M O X 燃料加工施設における 新規制基準に対する適合性

廃棄施設の容量等の変更

日本原燃株式会社

令和2年2月19日

低レベル廃液処理設備の貯槽容量の変更②

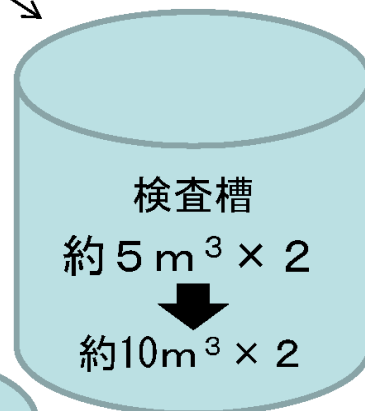
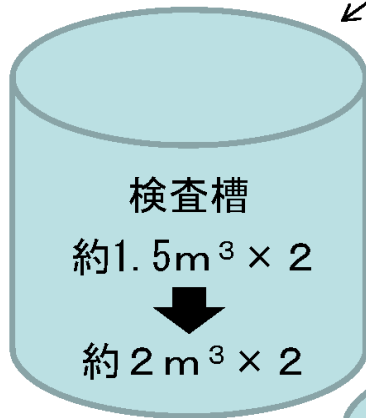
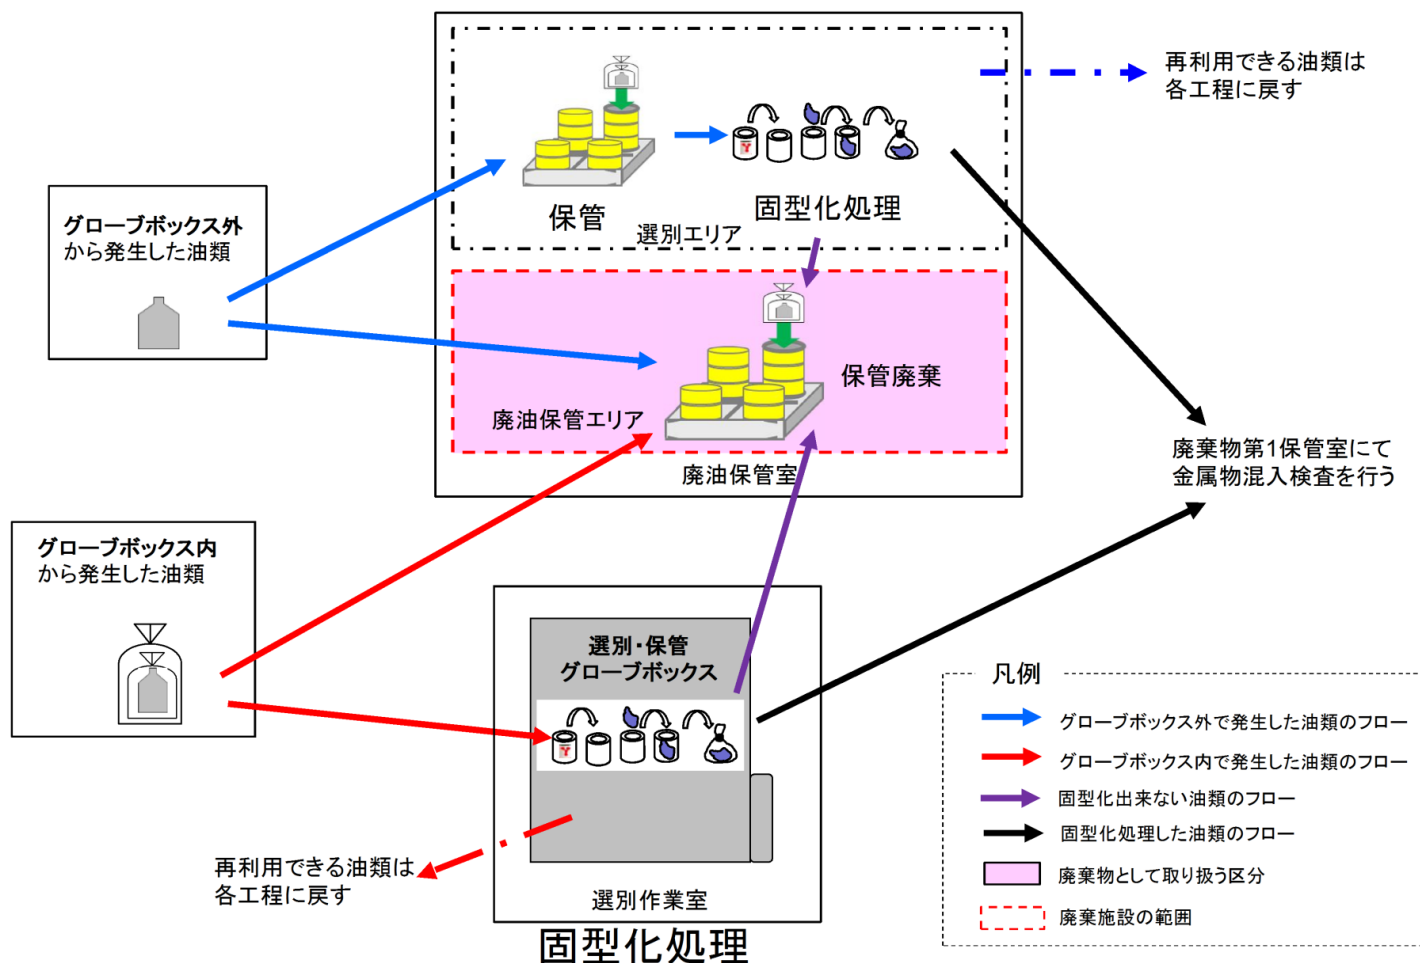
- 低レベル廃液処理設備の貯槽容量の変更では、分析設備から発生する廃液及び放出管理分析設備から発生する廃液の発生量を約 $0.2\text{m}^3/\text{d}$ から約 $0.5\text{m}^3/\text{d}$ に変更し、管理区域内で発生する空調機器ドレン水等の廃液の発生量を約 $1.5\text{m}^3/\text{d}$ から約 $4\text{m}^3/\text{d}$ に変更する。
- 廃液の発生量の変更に伴い、検査槽の貯槽容量を約 $1.5\text{m}^3 \times 2$ 基及び約 $5\text{m}^3 \times 2$ 基から約 $2\text{m}^3 \times 2$ 基及び約 $10\text{m}^3 \times 2$ 基に変更する。
- 同様に廃液貯槽の貯槽容量を約 $15\text{m}^3 \times 3$ 基から約 $22\text{m}^3 \times 3$ 基に変更する。

分析設備から発生する廃液
放出管理分析設備から発生する廃液

約 0.2 m³/d

約 0.5 m³/d

管理区域内で発生する空調機器
ドレン水等

約 1.5 m³/d

約 4 m³/d

第1図 保管廃棄能力の変更後の貯蔵イメージ

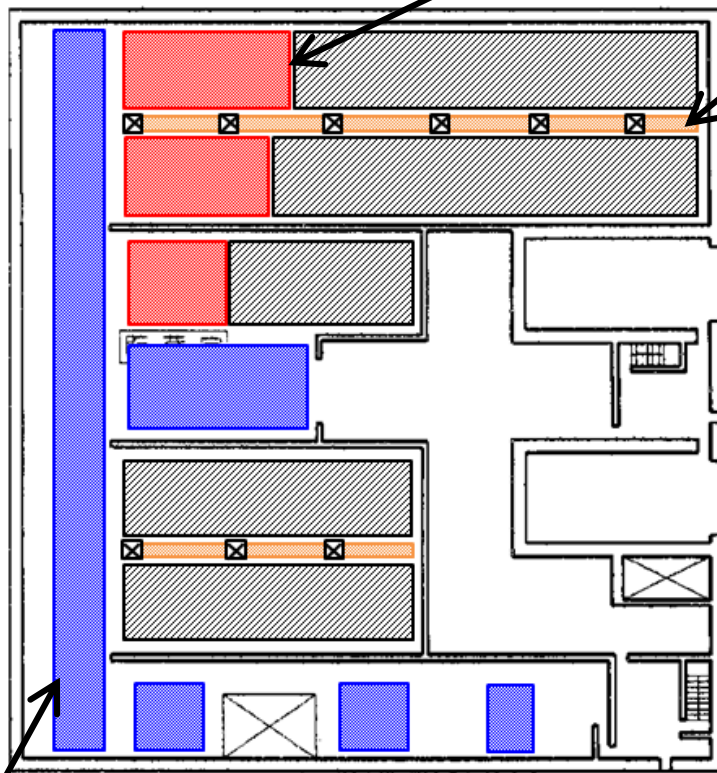
- 低レベル固体廃棄物貯蔵設備の第2低レベル廃棄物貯蔵系の最大保管廃棄能力を約50,000本から約55,200本(200ℓドラム缶換算の本数,以降同様)に変更する。
- 変更にあたっては,保管廃棄する容器の配置等を見直すこととし,具体的には,角型容器に統一することにより,空きスペースを確保し有効活用するとともに,貯蔵室の柱間及び搬送室等へ保管廃棄する(第1図)。

①貯蔵室内の空きスペース有効活用

②貯蔵室内の柱間への保管廃棄

(約5,200本)

③搬送室等への保管廃棄
